Miejski Zakład Komunikacji Wejherowo Sp. z o.o.

## Wyjaśnienie

**Znak sprawy: MZK/02/11/2024**

Dotyczy postępowania o udzielenie zamówienia publicznego prowadzonego w trybie przetargu nieograniczonego na tankowanie oleju napędowego bezpośrednio do zbiorników pojazdów Zamawiającego.

Fig. 7: Measured efficiency over output power,  $f_{PWM} = 50 \text{ kHz}$ .

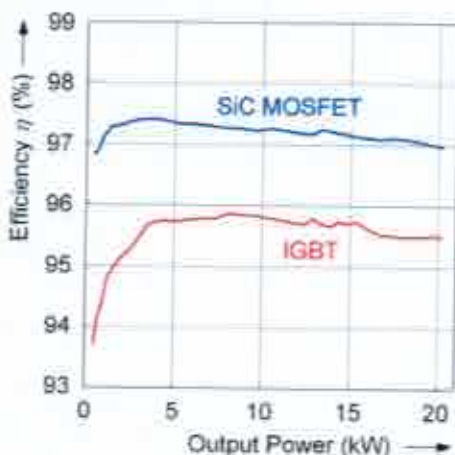
Wnosimy o rezygnację z kryterium pn „Zastosowanie technologii SiC w przetwornicy napięcia zasilania silnika (GS)” jako preferującego jedynie rozwiązanie posiadane przez jednego dostawcę autobusów wodorowych na rynku.

Zastosowanie technologii SiC (Węgiel Krzem, Si – krzem, C – węgiel), opiera się przede wszystkim na wykorzystaniu tranzystorów wyprodukowanych przy użyciu węgla krzemu jako materiału do ich produkcji. W związku z tym ocena różnicy w zastosowaniu technologii SiC opiera się na porównaniu wydajności tranzystorów a nie samych urządzeń, w których je zastosowano.

Co do zasady tranzystory wykonane w technologii SiC: SiC IGBT (ang. insulated gate bipolar transistor), SiC MOSFET (ang. metal-oxide-semiconductor field-effect transistor) charakteryzują się wyższą wydajnością w większości pasma obciążenia (maksymalnie do 3%) od ich „zwykłych” odpowiedników IGBT i MOSFET. Nie przekłada się to jednak w całości na wyższą sprawność całego urządzenia, w którym zostały zastosowane gdzie różnica przekłada się zwykle na sprawność większą o ok. 1.5 % w efekcie czego przekładając na sprawność energetyczną pojazdu ma to jeszcze mniejsze znaczenie.

Zamawiający podtrzymuje treść kryterium oceny ofert zawarty w SWZ.
